STÍŽNOST NA POSKYTNUTÍ INFORMACÍ A DOKUMENTŮ

Stručná rekapitulace „Akce Obec Újezd pod Troskami - odrazové zrcadlo na silnici III/2821“:

Fotodokumentace:

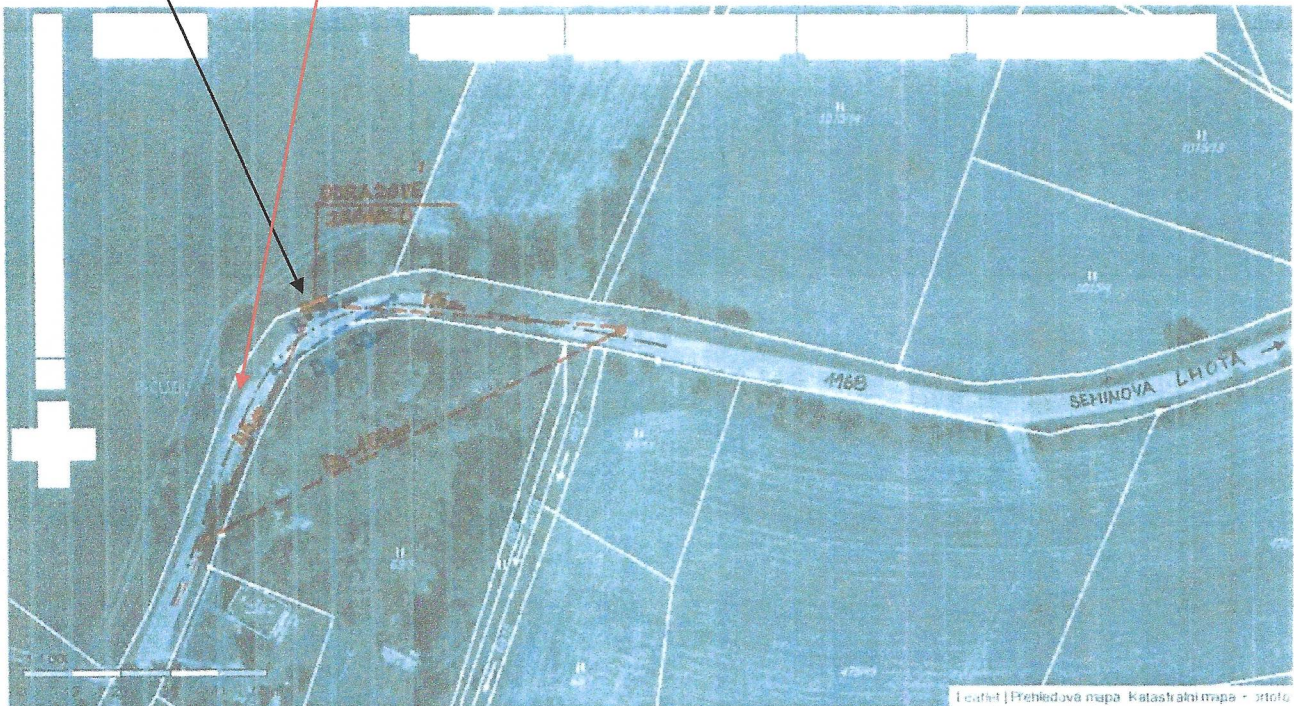
obdélníkové zrcadlo
70 x 90 cm, prvně dodané
foto z 13. 9.2019

kulaté zrcadlo průměr
120 cm, po urgenci dodané
foto z 29. 1.2020

stávající místo, cca 17 m od vrcholu
oblouku zatáčky a cca 1 m od krajnice
místo min. 2 m jak je v Technické zprávě

Místo
dle TZ.

Zrcadlo
je skoro
podélně
k silnici,
neplní
100 %
svou
funkci.

Zde by mělo být zrcadlo instalováno podle Technické zprávy, tzn. do vrcholu oblouku zatáčky.
